PM bemötande vattenfrågor Väderstad AB

Föreliggande PM syftar till att besvara yttranden angående vattenfrågor från Länsstyrelsen Östergötland. Ärendet berör tillståndsansökan för utökad verksamhet genom utbyggnad på och nyttjande av del av angränsande fastighet.

Länsstyrelsen Östergötland

Figur 5. Flöden inom fabriksområdet. Mörkare färger visar större flöden. Bokstäver omnämns i löpande text nedan. Pilar vid E1 och E2 indikerar uppmätt flödesriktning

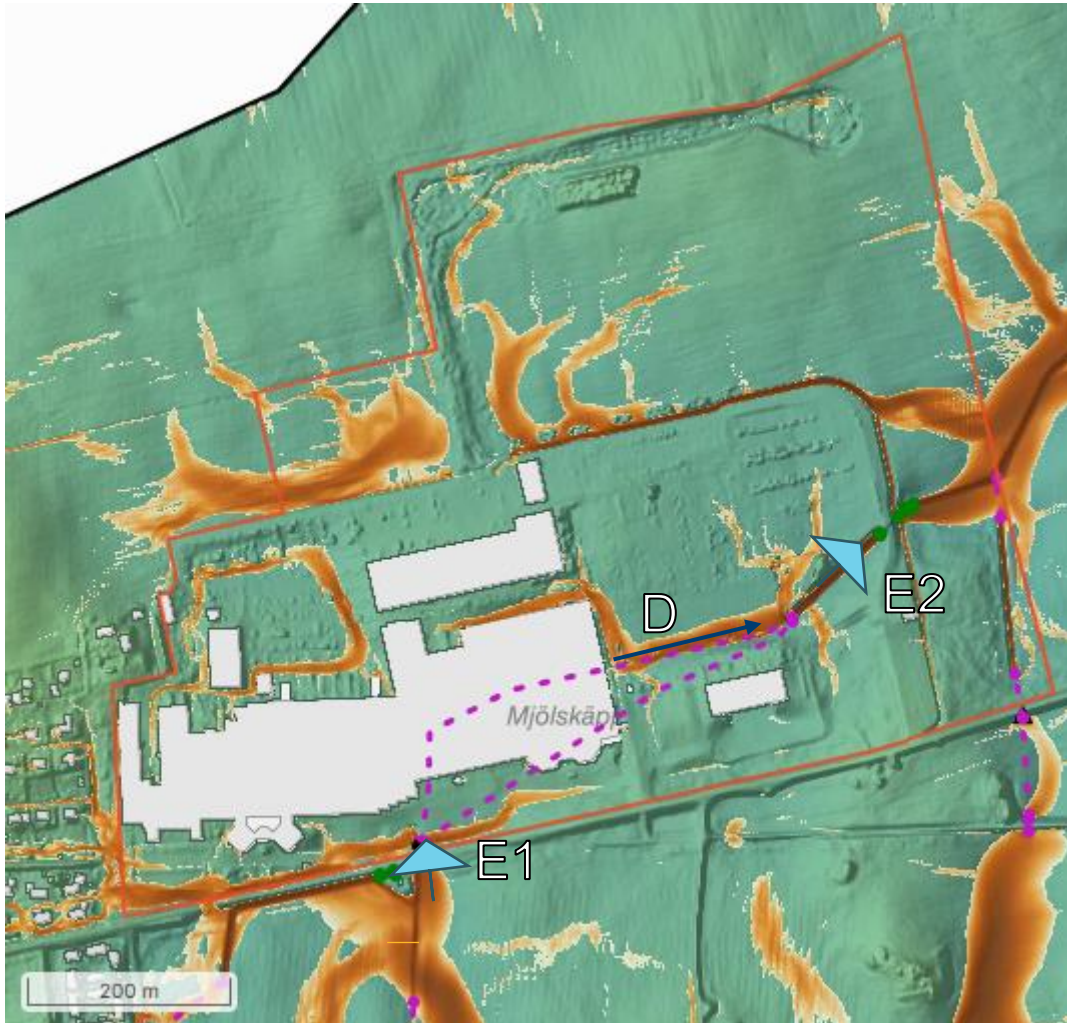
Figur 5 visar maxflöden inom området vid 100-årsregnet. Mörkare orange färger visar större flöden.

Områden med stora flöden är generellt samma som områden med stora vattendjup vid maxnivåer men en tydlig skillnad är flödet vid (D) som är skyfallsvatten som rinner österut ner i Hygnestadbäcken. Detta stråk behöver beaktas så att beredskap finns för att stora flöden uppstår vid skyfall. I praktiken innebär detta att området inte svämmas över med stående djupt vatten men väldigt mycket vatten flödar österut mot bäcken. Denna yta är planerad att förses med tillkommande monteringsytor, logistik och lager.

Figur 6. Flödeshydrografer för punkterna E1 (vänster) och E2 (höger)

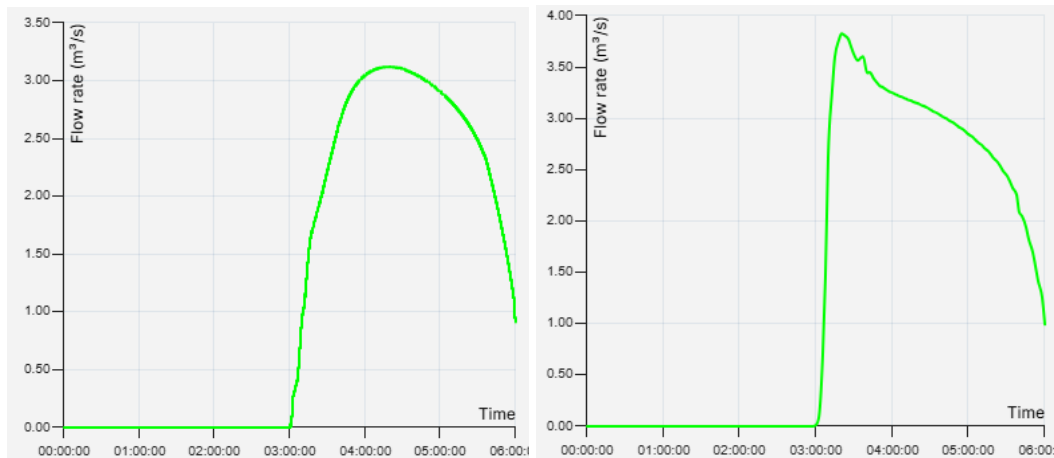
- 6. Genom klimatförändringarna ökar risker för översvämningar och skyfall. Beskriv hur översvämningsrisker och skyfall ska hanteras inom verksamheten.*
- 7. I dagvatten- och släckvattenutredningen dimensioneras hanteringen av dagvatten för 20-års återkomsttid. Komplettera ansökan med hur ett klimatanpassat 100-årsregn skulle påverka verksamheten och vilka skyddsåtgärder som kan vidtas?*

I modellen har flöde utlästs i kulverten under Folkungavägen uppströms Väderstadvägen (E1 i Figur 5), samt i diket nedströms anläggningen (E2 i Figur 5). Innan anläggningen är maxflödet $3,11 \text{ m}^3/\text{s}$ och nedströms anläggningen $3,86 \text{ m}^3/\text{s}$. Dessa maxima nås ej samtidigt, utan det nedströms anläggningen inträffar ca en timme tidigare än maximum uppströms anläggningen. Detta beror på skillnaden mellan snabb avrinning från den hårdgjorda ytan på Väderstad AB och långsammare avrinning från Hygnestadbäckens avrinningsområde. Figur 6 visar flödeshydrografer för de båda undersökta punkterna.

Kulverten under fabriksområdet går nästan full vid det simulerade klimatanpassade 100-årsregnet, men viss extra kapacitet finns. Flödet genom kulverten samt bräddledningen är under flödestoppen totalt 3,24 m³/s. Detta är något större samt sker något tidigare än flödestoppen i E1 vilket beror på hårdgjorda tillrinnande områden i södra delen av fabriksområdet. Den extra bräddningsledningen parallellt med kulverten går helt full under simuleringens topp. Kulverten (tillsammans med bräddledningen) bedöms vara lämpligt dimensionerad för ett klimatanpassat 100-årsregn, i och med att den med viss extra marginal kan transportera de flöden som uppstår.
